歩行者頭部保護性能評価ガラス試験法の継続検討課題について

第3回自動車アセスメント評価検討会

2025.3.18 独立行政法人自動車事故対策機構 (NASVA)

4. 試験・評価法改正への事務局提案（1）DGグリッドにおける評価結果の見せ方と得点の取扱い

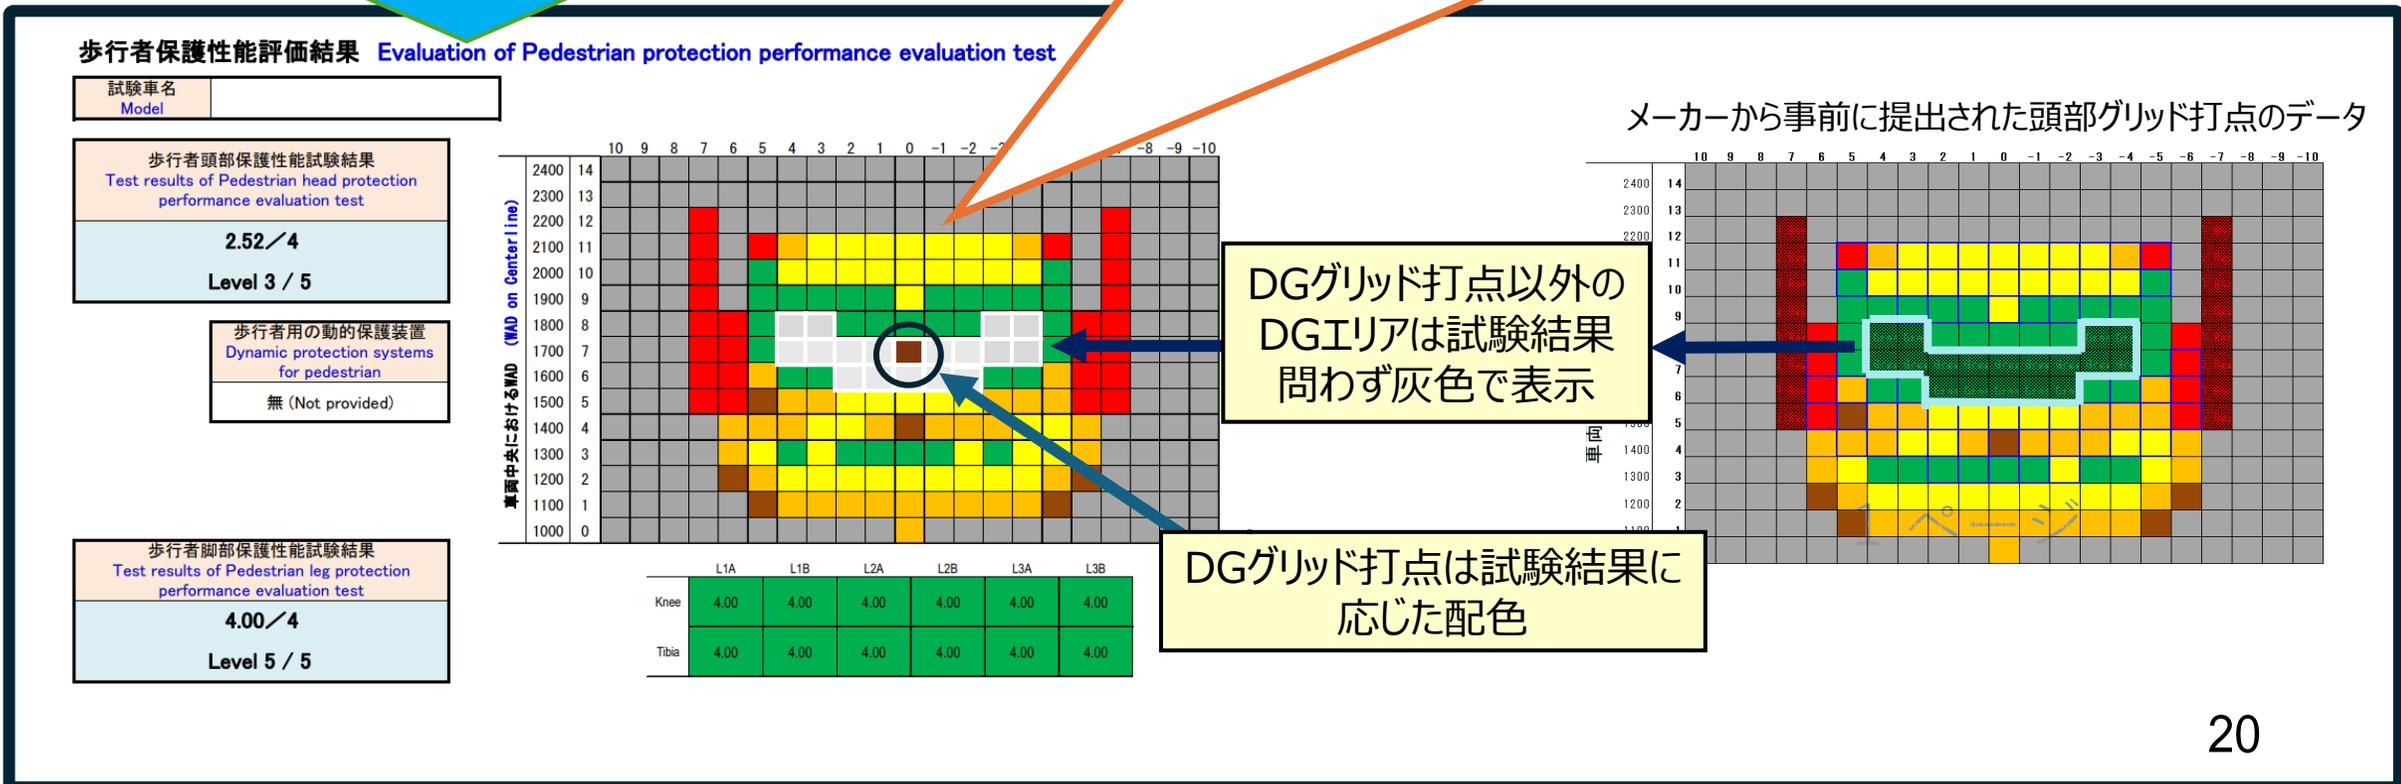
- ◆ 選定されたDGグリッド打点については、非典型割れが発生した場合も含めて**試験結果に応じた配色とする。**
- ◆ 打点として選定した以外のDGグリッドについては、**試験結果に拘わらず、傷害値にバラつきが生じ得るエリアとして灰色とする。**（DGエリアを得点補正の対象とする事務局提案①の考え方）

- ◆ 打点として選定した箇所については、**試験結果に応じた得点とする。**
- ◆ 打点として選定した箇所以外のDGグリッドについては、従前のDGとして取扱い、基本方針のとおり**得点補正はおこなわない。**（その他のDGエリアを得点補正対象外とする事務局提案②の考え方）
- ◆ 追加試験はおこなわない。

4. 試験・評価法改正への事務局提案（2）DGグリッドにおける評価結果の対外的な説明

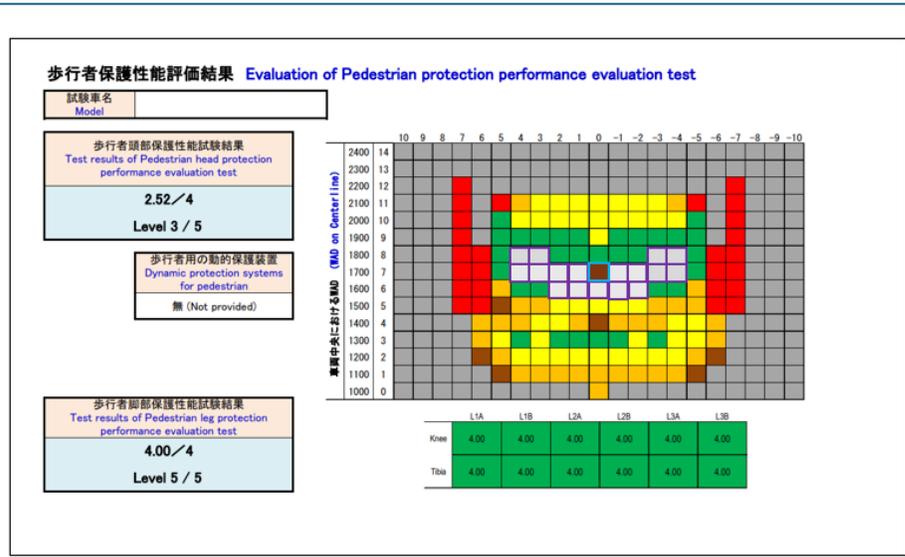
来年度から頭部保護評価の一部取扱いを改正する理由の対外的な説明を作成し、公表時の歩行者保護性能評価結果の下段に記載する。

＜灰色に表示されたエリアについての説明＞

自動車アセスメントにおける歩行者頭部保護評価の開始当初、前面ガラスの傷害値は低いことが知られており、試験範囲であっても前面ガラス中央付近は試験を行っていませんでした。

しかしながら、近年、国内外の試験機関等において前面ガラス中央付近で予測より傷害値が高い事例が確認されました。

また、自動車アセスメントにおいても前面ガラスの試験エリア内で同様の事例が確認されました。

そこで、2025～2027年度までの取扱いとして、試験範囲内の前面ガラス中央付近は予測より傷害値が高い（大きくバラつく）ことが推定されるものとして「灰色」で表記し、この期間で新たな評価方法を検討することとしました。

4. 試験・評価法改正への事務局提案（3）DGの名称変更

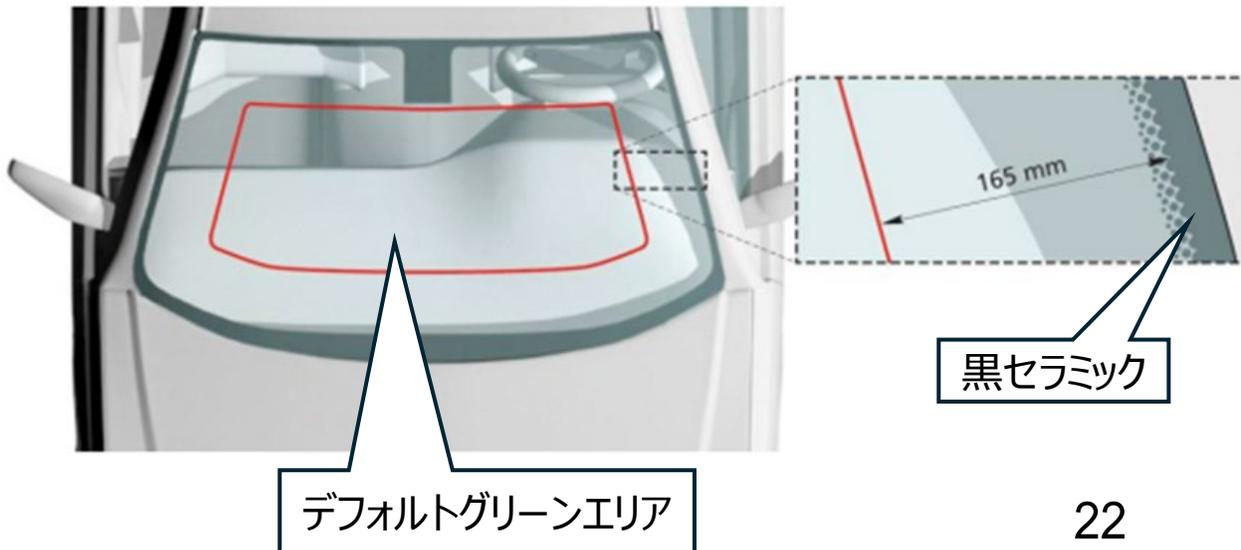
現状では、デフォルトグリーン（DG）は意味合いを成しておらず、名称について違和感を生じている。よって、令和7年度からはデフォルトグリーンの取扱いはそのまま残すが、名称についてのみ以下のとおり変更するものとする。

左図の赤枠をデフォルトグリーンエリアと称し、赤枠内にあるグリッドをデフォルトグリーングリッドと称している。

・デフォルトグリーングリッド ⇒ **ウィンドシールド中央部グリッド**

・デフォルトグリーンのエリアを指す場合 ⇒ **ウィンドシールド中央部エリア**
